改善箇所説明図

改善の内容

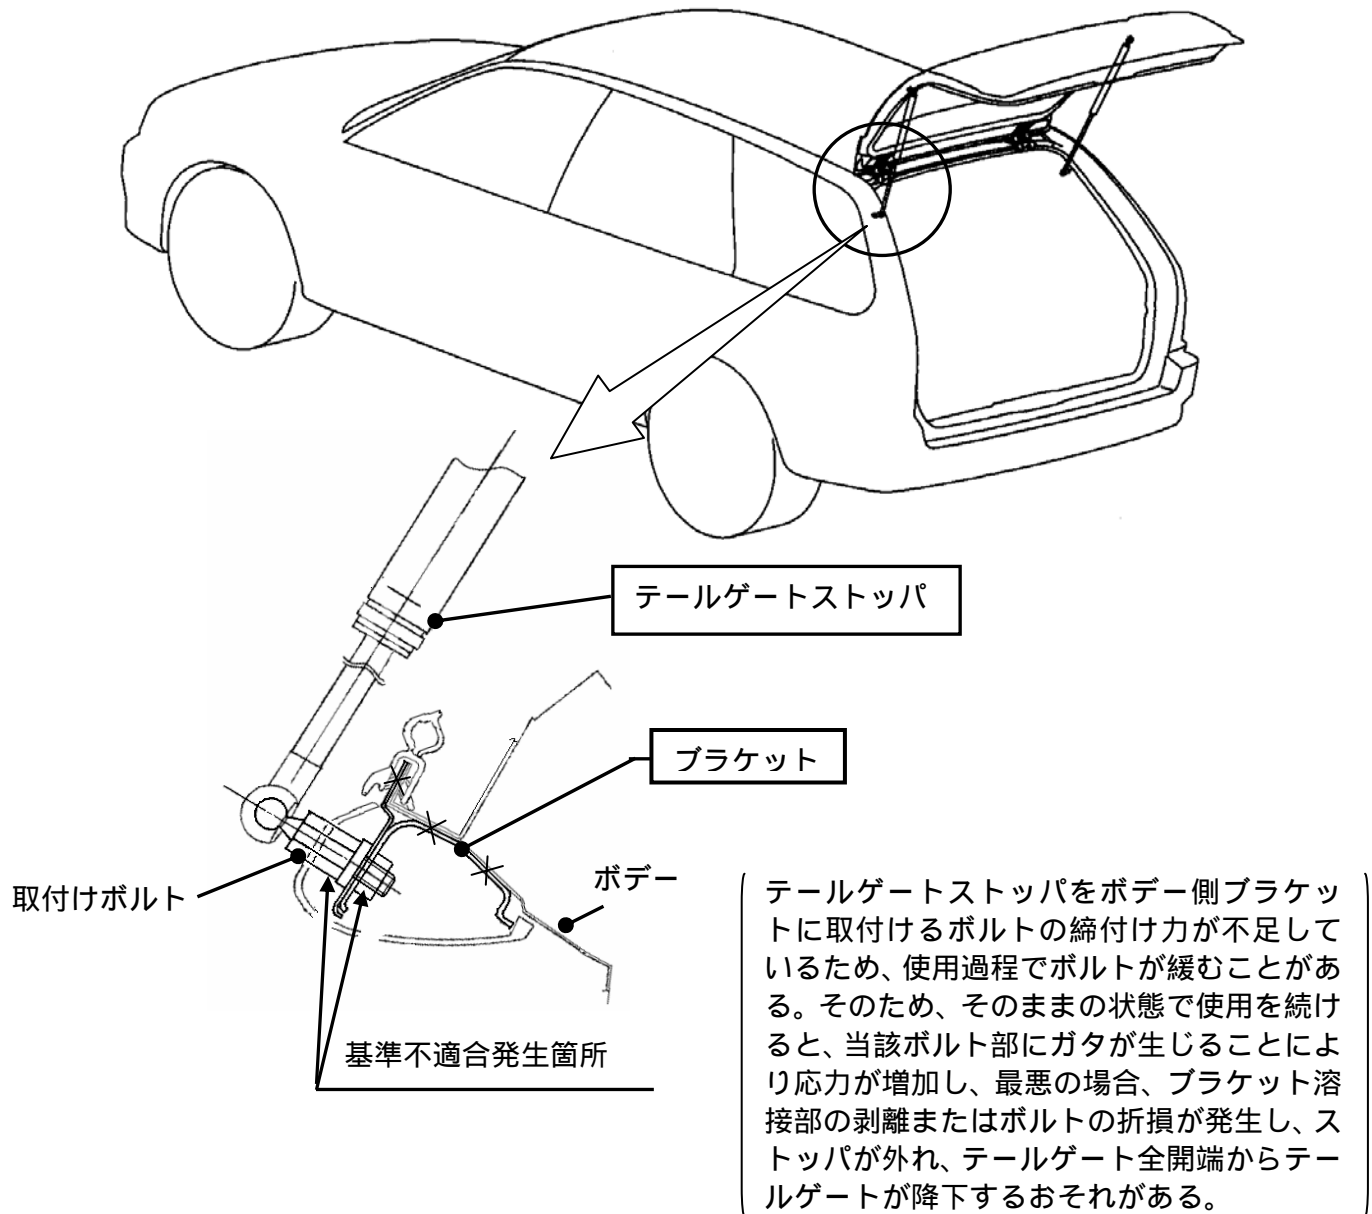
全車両テールゲートストッパの取付けブラケットを点検し、ブラケットに損傷がない場合は、ボデー側取付けボルトのネジ部にネジロック剤を塗布の上、適正トルクで締付ける。ブラケットに損傷がある場合は、ブラケットを交換するとともにテールゲートストッパを交換し、ボデー側取付けボルトのネジ部にネジロック剤を塗布の上、適正トルクで締付ける。

識別：左側テールゲートヒンジ部に白色または黄色のペイントを塗布する。
